東海第二発電所  
火災による損傷防止  
(審査会合コメント回答)

平成29年9月13日  
日本原子力発電株式会社

### 【床面のトレイを発火源とした異区分トレイへの影響】

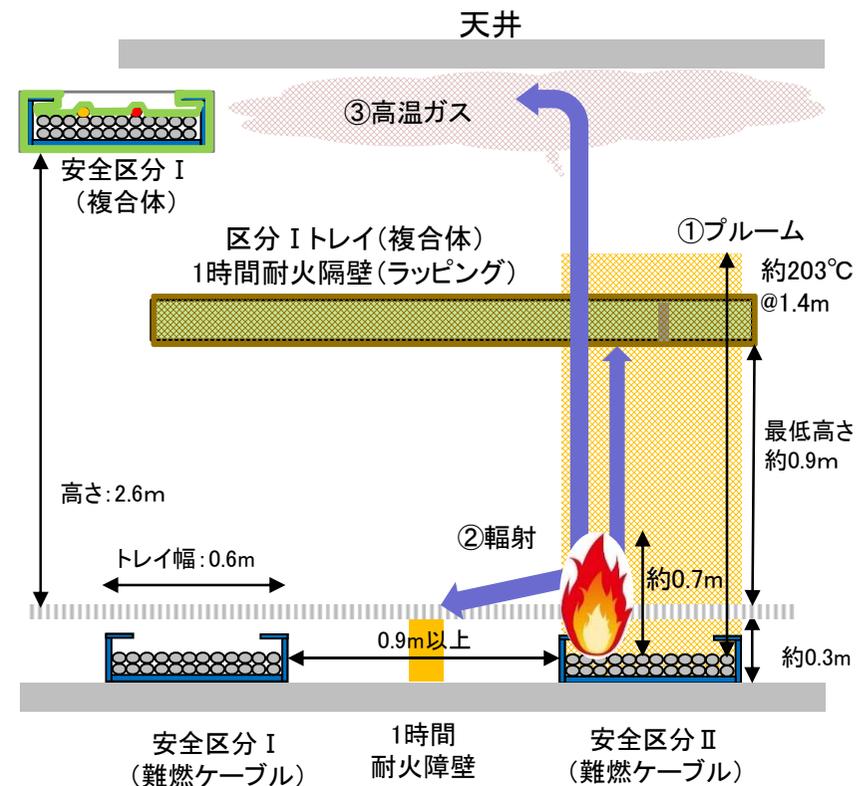
ケーブル処理室床面ケーブルトレイ間の系統分離について、ガイドに則った煙等の影響評価を行い示すこと。

◆ 床面に設置するケーブルトレイの火災影響評価を実施し、分離対策に影響しないことを確認した。

- ◆ 火炎の高さ: 約0.70m
- ① プルーム: 約203°C@1.4m (ケーブル損傷温度205°C)
- ② 輻射範囲: 0.78m
- ③ 高温ガス温度 (天井近傍): 約 53.5°C@2.6m上部

- ① プルーム対応
  - ・影響範囲のケーブルトレイは1時間耐火隔壁を設置
- ② 輻射対応
  - ・床面の異区分トレイ間は0.9m以上の離隔距離
- ③ 高温ガス
  - ・天井付近にはケーブルトレイが敷設されているが高温ガス温度はケーブルに損傷を与える温度より十分に低く影響なし。なお、ケーブルトレイには、系統分離の観点から1時間の耐火隔壁を設置

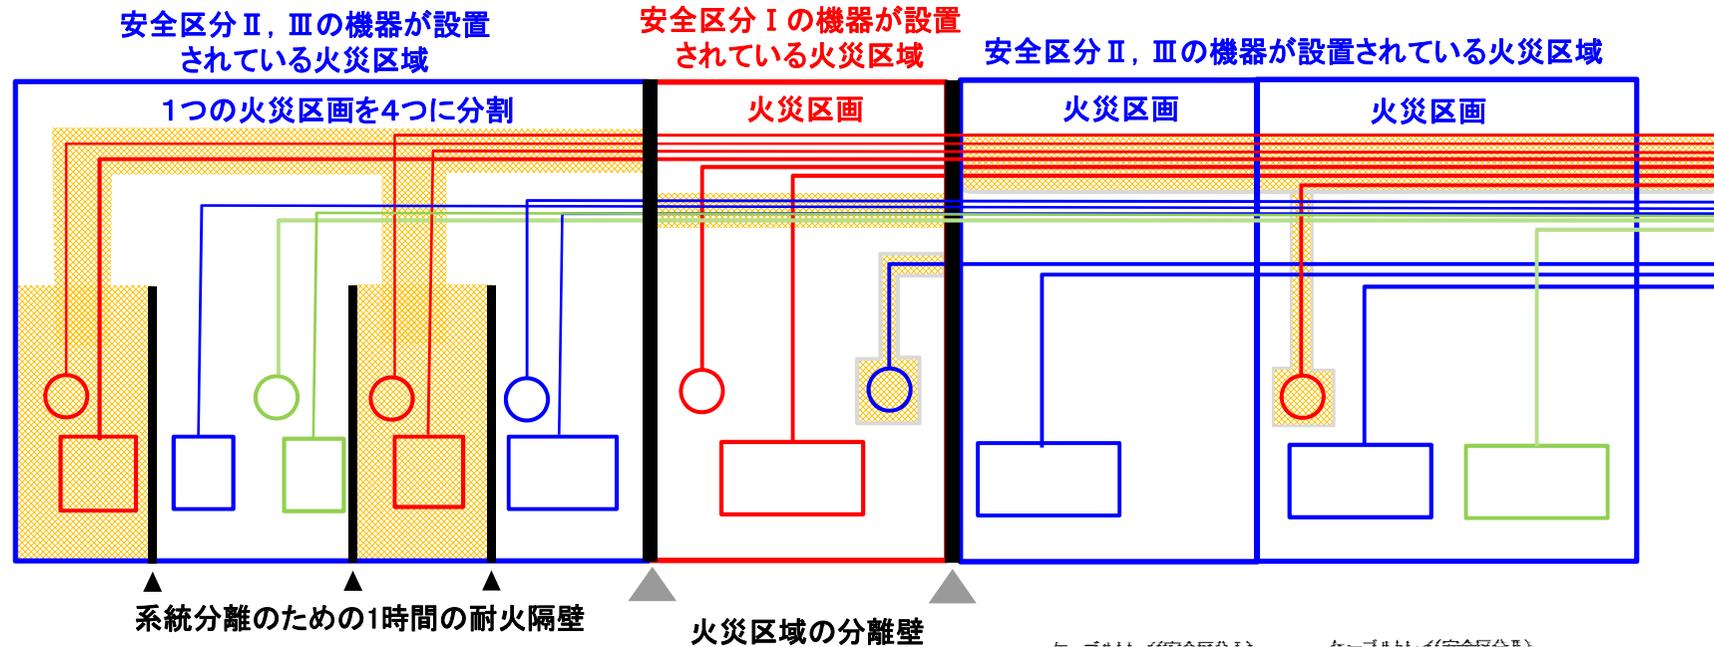
電気室での影響軽減(系統分離)に関して、火災区画の設定と機器毎の影響軽減に対する考え方を整理して説明すること。

- ◆ 影響軽減(系統分離及び火災影響評価)は、火災区域単位で実施する
- ◆ 「火災区画」は、火災荷重評価(可燃物量の評価・管理)及び延焼防止の観点から設定し、番号をつけて管理(火災影響評価は「火災区画」単位ではなく、「火災区域」単位で実施)
- ◆ 例えば、電気室は1つの火災区域内に安全区分Ⅰ,Ⅱ,Ⅲの設備が混在して設置されているため、設備の移設(取替)を実施し、安全区分Ⅰと安全区分Ⅱ,Ⅲの設備間に1時間耐火隔壁を設置して系統分離を実施した上で、区分毎に区画番号を設定し可燃物量等管理
